## ZMIANY WPROWADZONE PRZEZ ZAMAWIAJĄCEGO W PRZEDMIOCIE ZAMÓWIENIA

### Legenda:

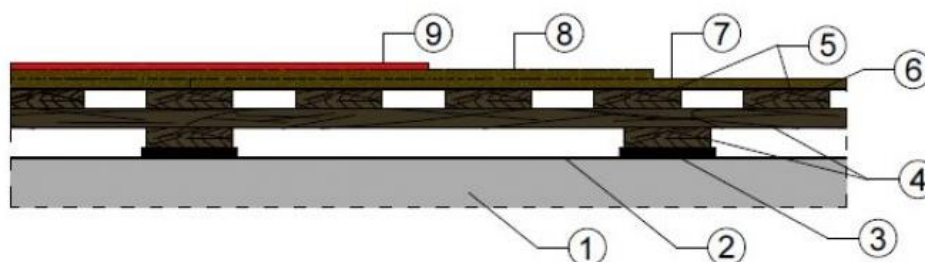
5. Wyposażenie należy w budynku wykonać i zakupić zgodnie z zestawieniem i opisem wyposażenia.
6. W Sali gimnastycznej oraz siłowni rezygnuje się z wykonania parkietu dębowego, w miejscu którego należy wykonać posadzkę sportową podwójnie legarowaną:

1. Podłoże betonowe – warstwy: żwir utwardzany – 25 cm, styrodur – 10cm, beton B10 – 10 cm, mata bentonitowo haloizytowa, beton B25 W8 – 20 cm zbrojony siatką z prętów Ø10 [mm] o rozmiarze oczka 15 [cm] górą i dołem;
2. Folia budowlana – gr. 0,2 mm;
3. Podkładka sprężysta – gr. 10 mm;
4. Podwójne legary z tarcicy iglastej – 20x90 mm, o rozstawie osiowym co ok. 500 mm;
5. Ślepa podłoga ażurowa z tarcicy iglastej – gr. 20 mm;
6. Folia paroprzepuszczalna – gr. 0,2 mm;
7. Płyta OSB – mocowana prostopadle do legarów górnych - gr. 15 mm;
8. Płyta OSB – mocowana na zakład – prostopadle do poprzedniej warstwy z płyt OSB - gr. 15 mm;
9. Nawierzchnia sportowa z wykładziny PCV – gr. 7 mm.

Podłoga sportowa powinna spełniać wszystkie parametry techniczne zgodnie z normą PN EN 14904 dla podłogi A4.
